### Ber om opplysning til sak – Fv. 404 – Reguleringsplan for Stølshaugane – Søknad om skilting til Kvamsvågen friluftsområde.

Statens vegvesen viser til planarbeid for mindre endring av reguleringsplan for Stølshaugane med føremål å etablere avkøyrsla til Kvamsvågen friluftsområde. Vi viser og til søknad om skilting til friluftsområde.

*Del av reguleringsplan Stølshaugane, revidert 2017.*

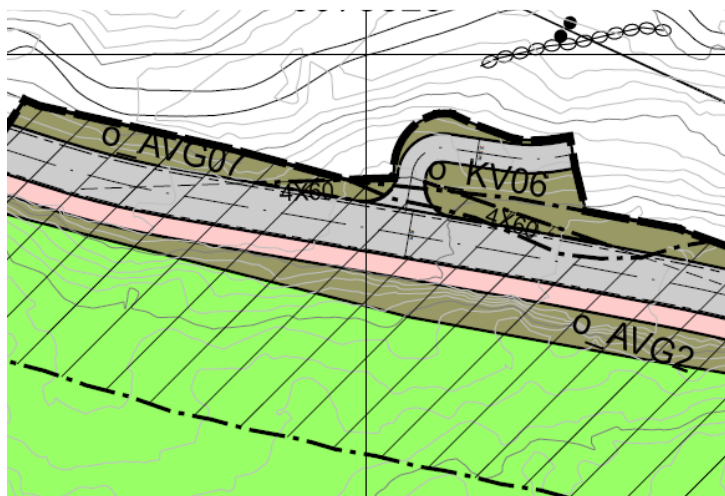
Vi kan ikkje sjå å ha mottatt slike teikningar. Vi er kjent med at det er utført arbeid med avkøyrsla ned til Kvamsvågen, Vi ber difor kommunen sender oss teikningar på kva som er bygd slik at vi kan vurderer om avkøyrsla er i samsvar med Handbok N100, og i samsvar med det som er regulert.

Vi vil og vise til at vi var på synfaring på staden 31. mai 2019. Det er fleire forhold ved utforminga av avkøyrsla vi stiller spørsmål ved, mellom anna svingradius og avgrensing av denne mot sideterrenget, særleg retning venstre i avkøyrsla. Vi minner og om at siktkrav som er satt i reguleringsplanen er minimumskrav. Vi meiner sikta ikkje er i samsvar med dei krav som er sett i reguleringsplan.

Før vi godkjenner avkøyrsla ber vi om å få tilsendt tekniske teikningar som syner kva som faktisk er bygd og at utforminga er i samsvar med Handbok N100. Vi meiner det er fleire forhold som bør rettast opp før vi kan anbefale skilting til området.
